新竹縣政府工程查核代表照片表

工程名稱：新竹縣政府衛生局屋頂水箱暨廁所整修工程

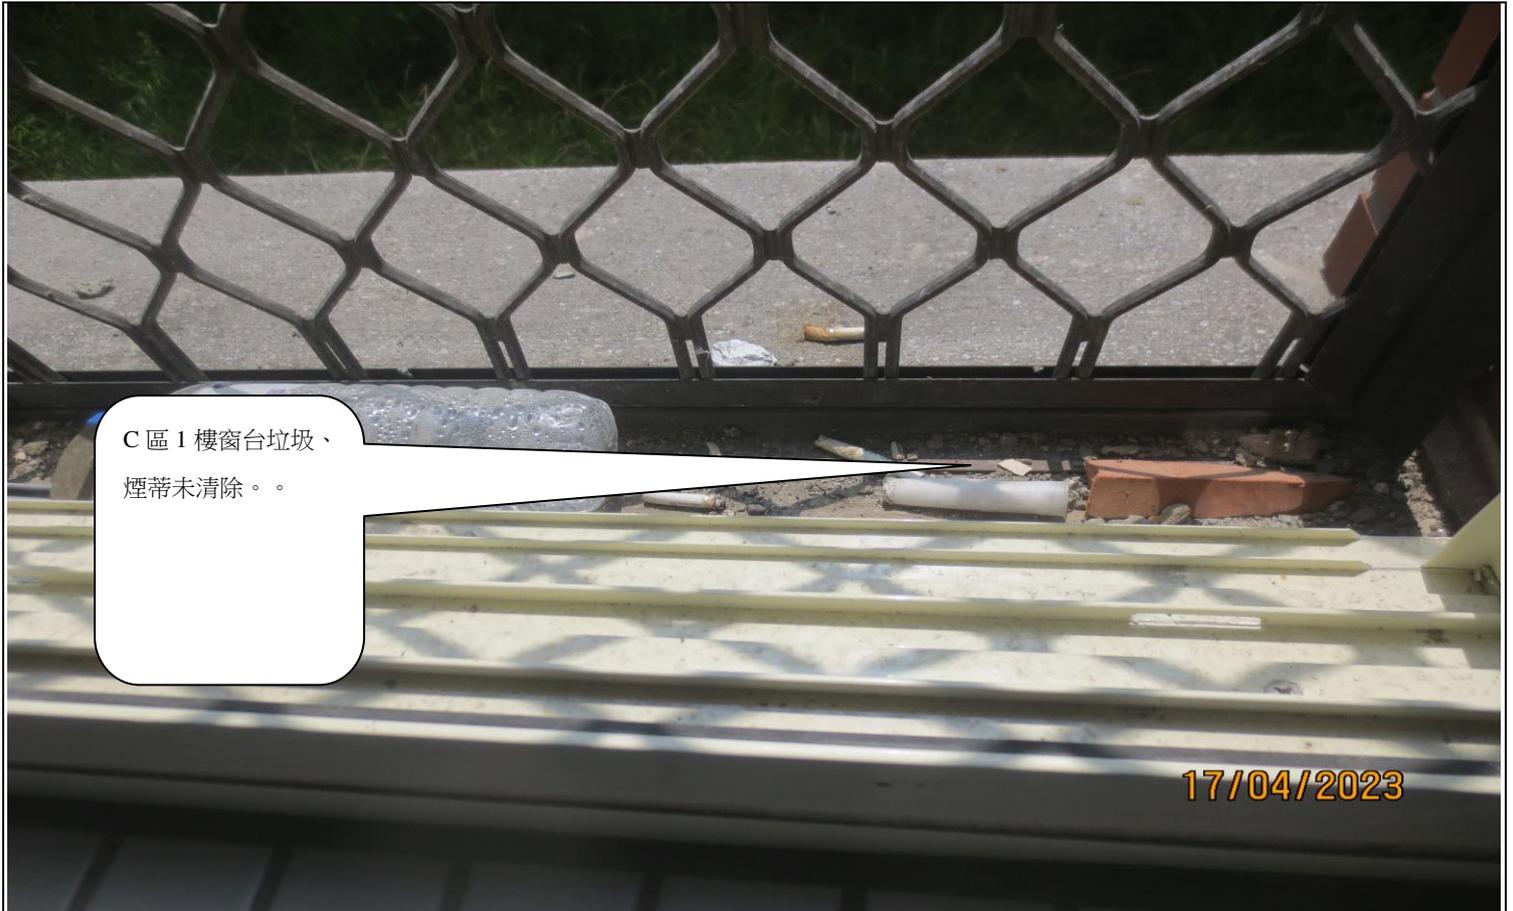
1 樓屋外進水塔基礎混凝土有塑性收縮情形。

A 區屋頂固定不銹鋼水箱之鋼構未油漆粉刷防銹。

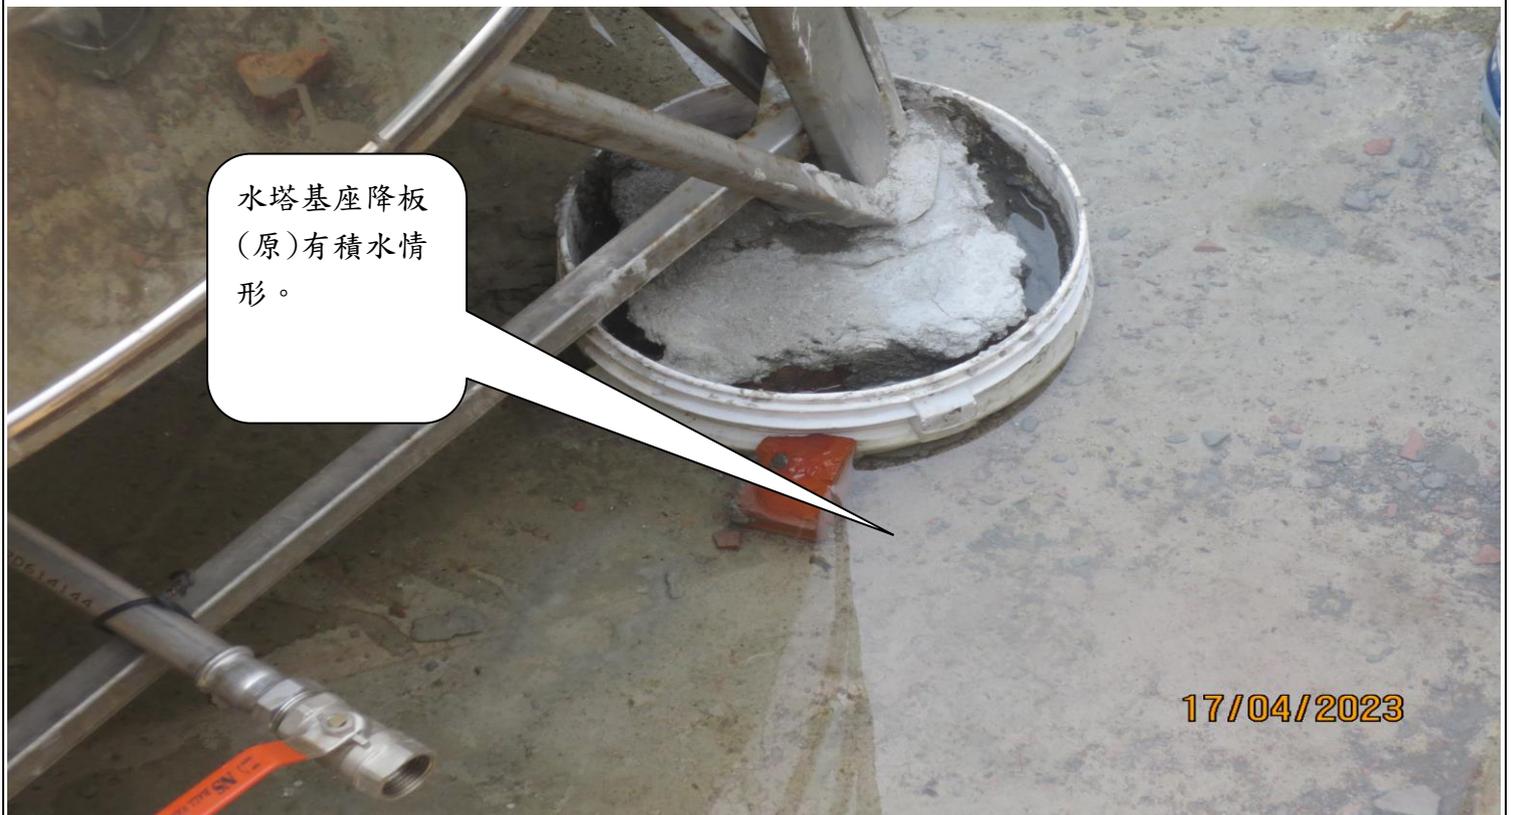
C區1樓窗台垃圾、煙蒂未清除。

水塔基座降板(原)有積水情形。

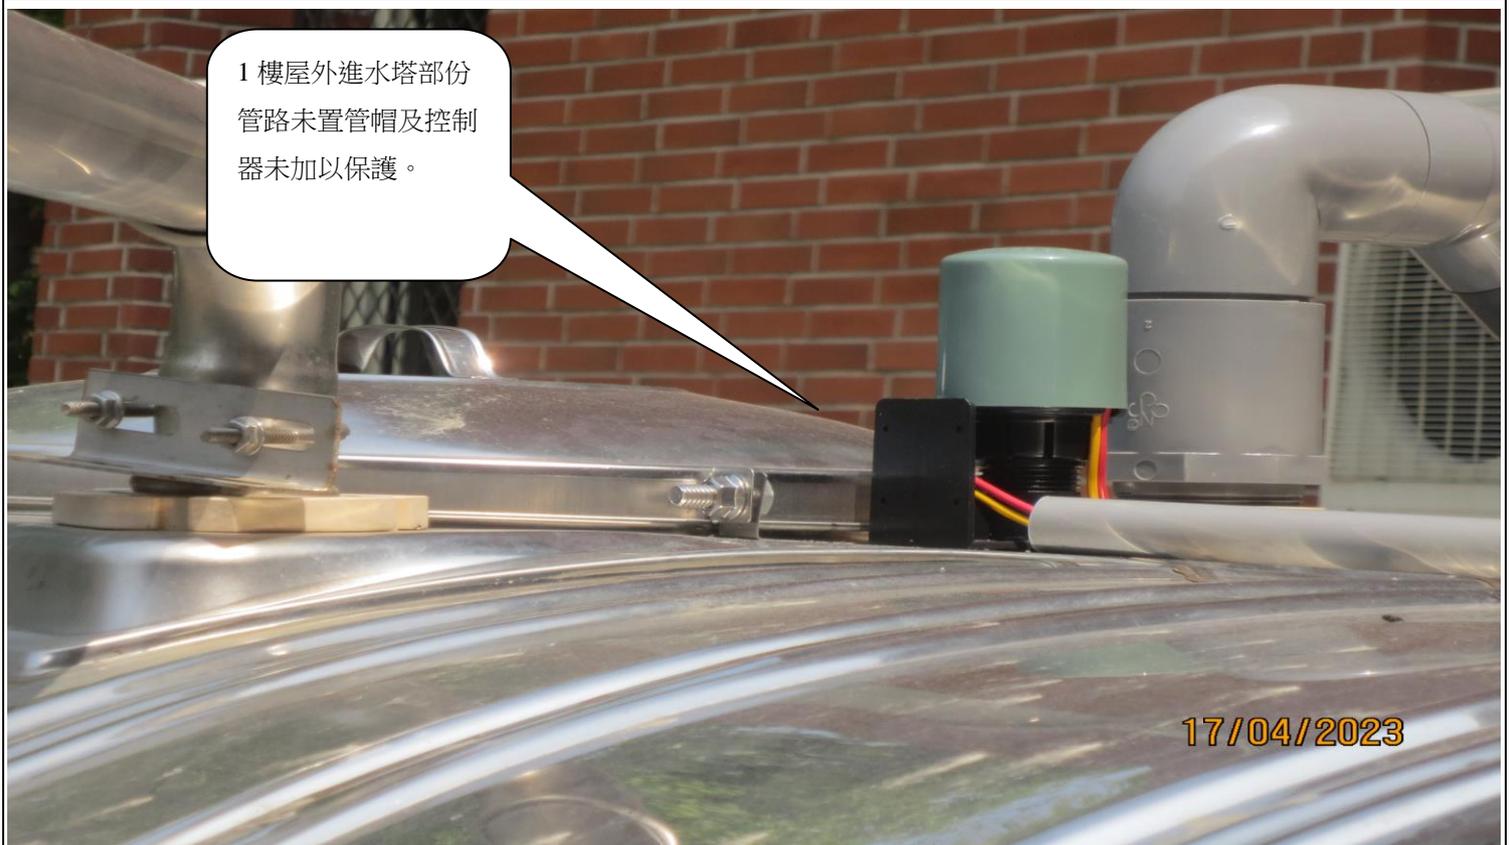
D 區屋頂層 6 分給水管未妥善固定。

1 樓屋外進水塔部份管路未置管帽及控制器未加以保護。

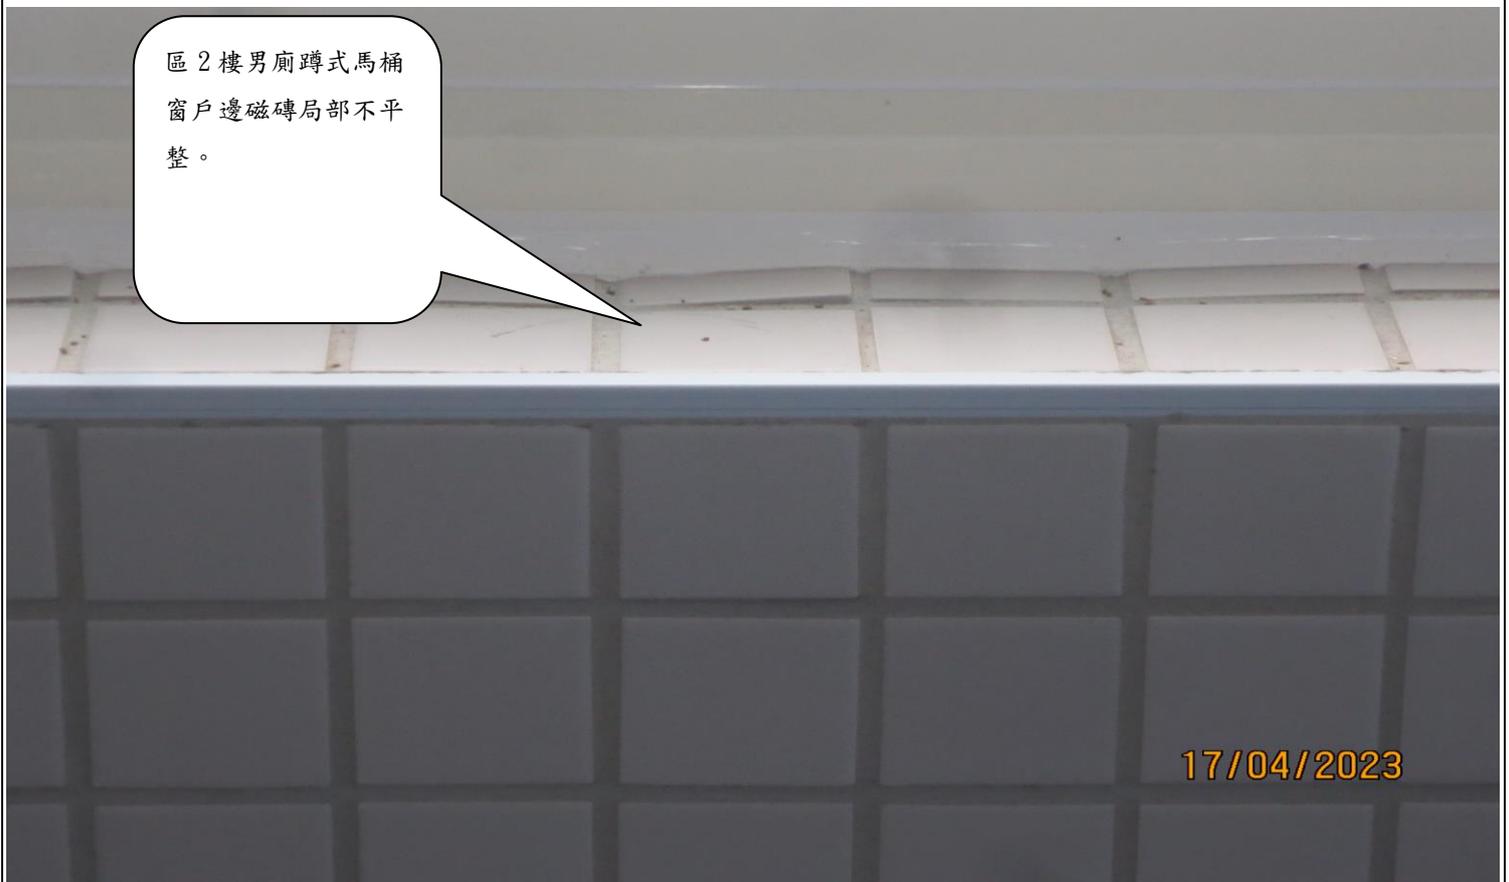
B 區 3 樓男廁蹲式馬桶地磚靠牆局部填縫不實。

B 區 2 樓男廁蹲式馬桶窗戶邊磁磚局部不平整。
